# 人防防化配套设备建设项目 变更方案文本

## 第二章 变更部分说明

## 2.4 绿化面积

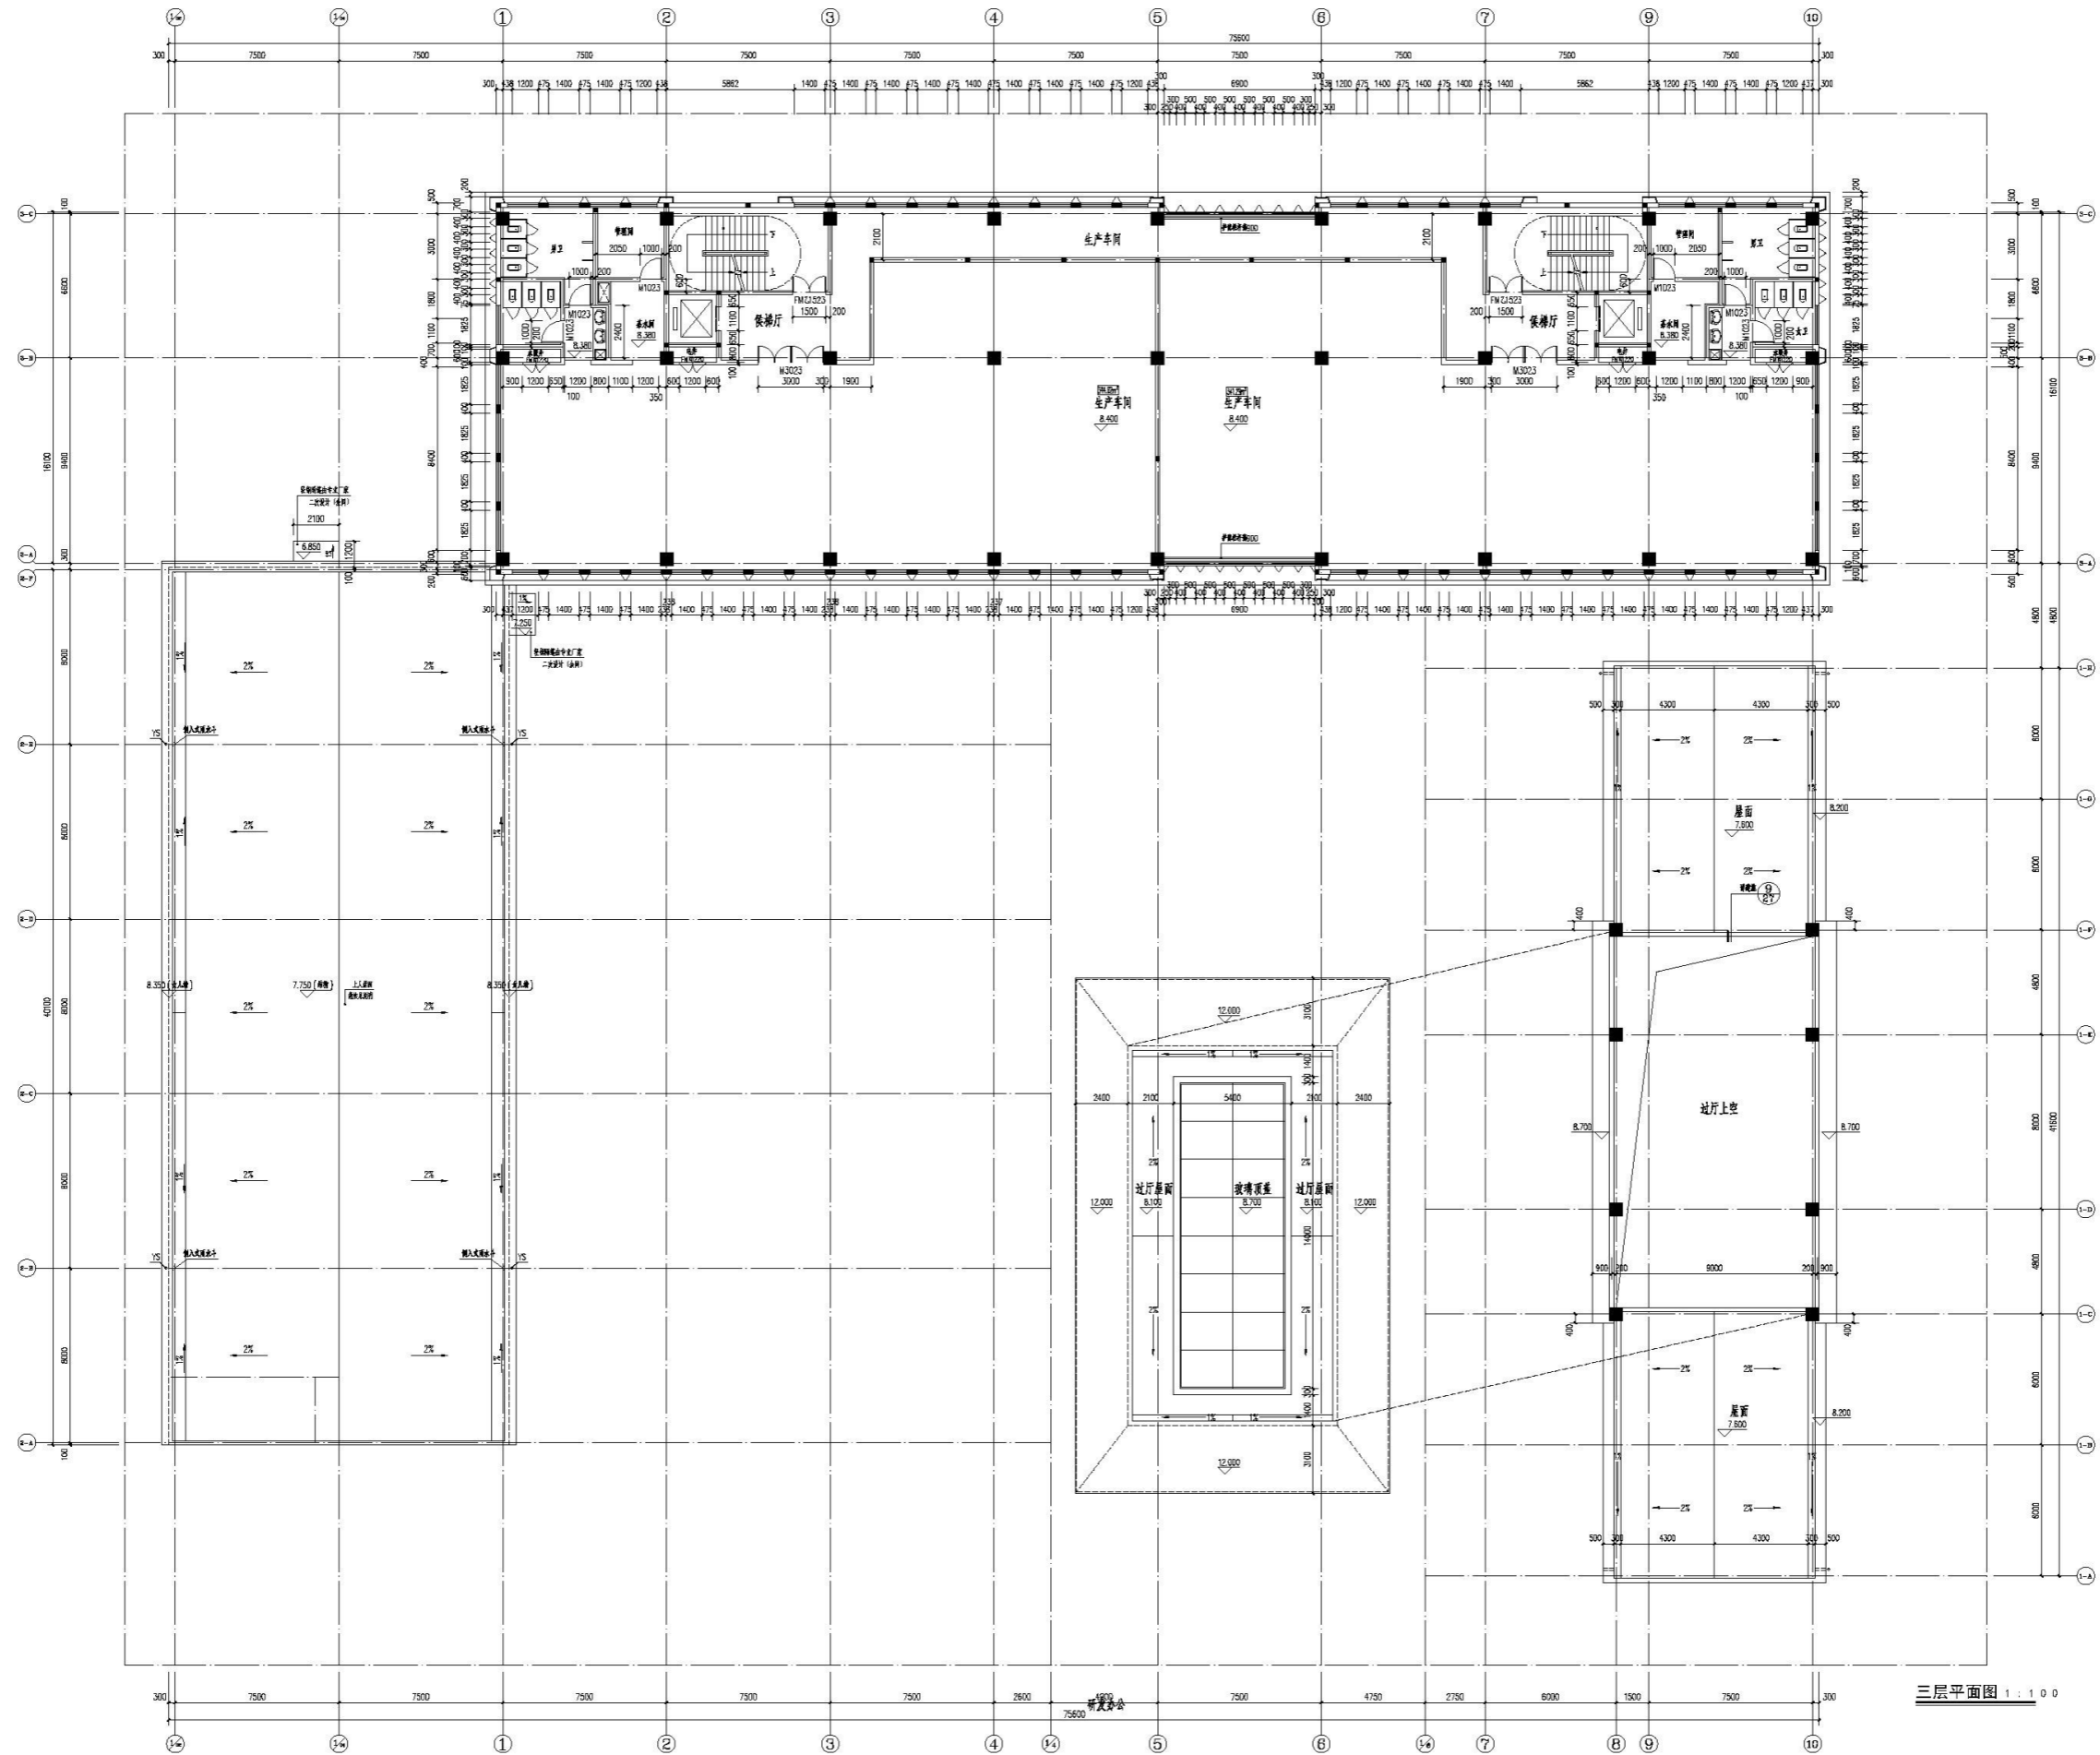
4#戊类厂房外立面颜色由灰色变更为土黄色。  
东侧厂房外立面也由灰色变更为土黄色。

原绿化面积

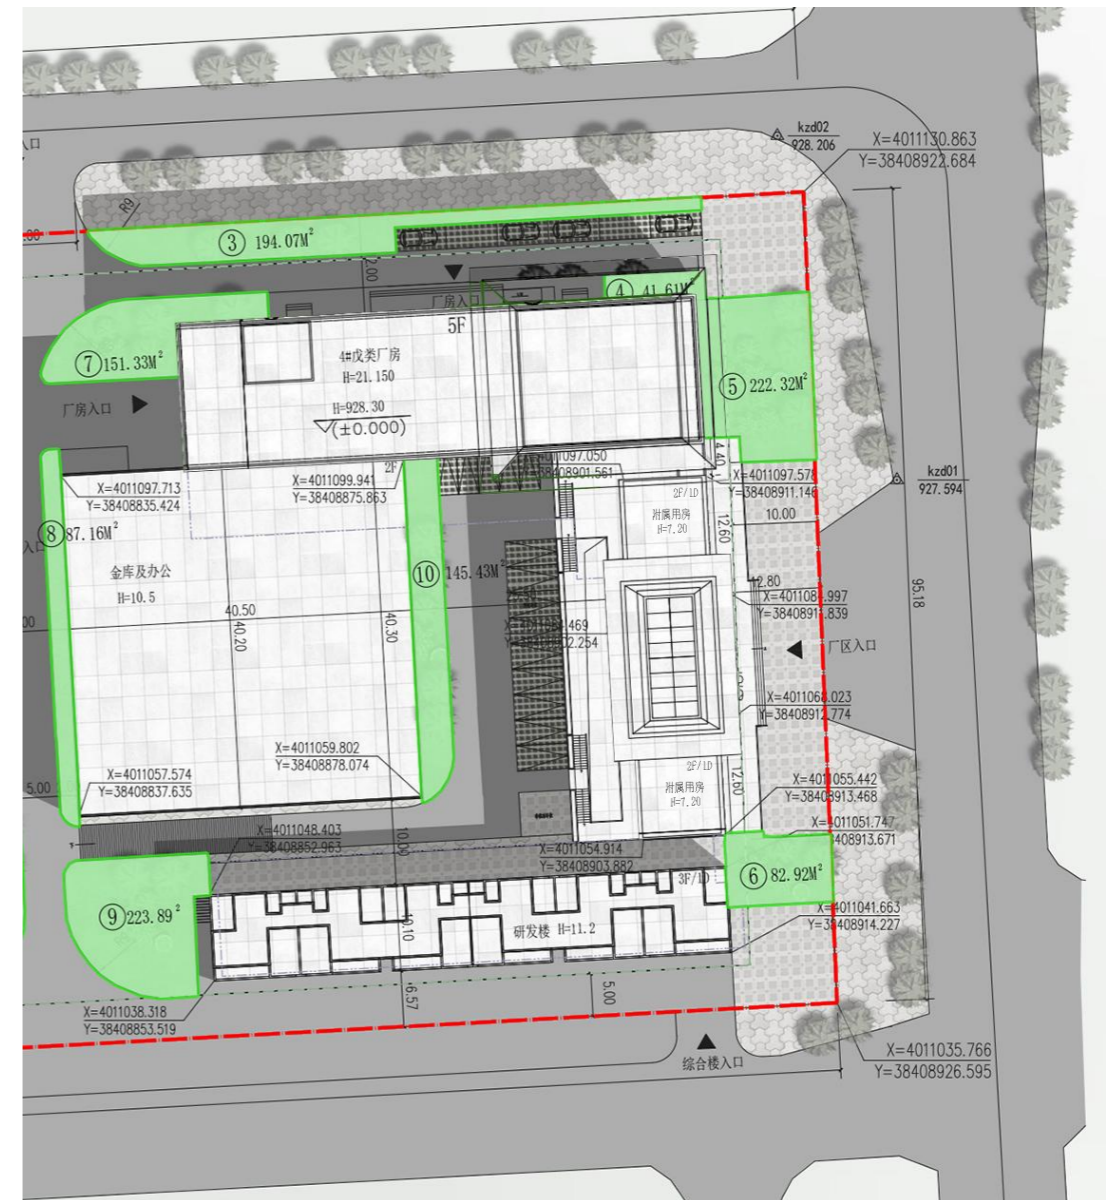
绿化面积由2856.76m<sup>2</sup>改为1175.57m<sup>2</sup>，绿地率修改为3.42%。

厂区中庭原绿化改为停车位。
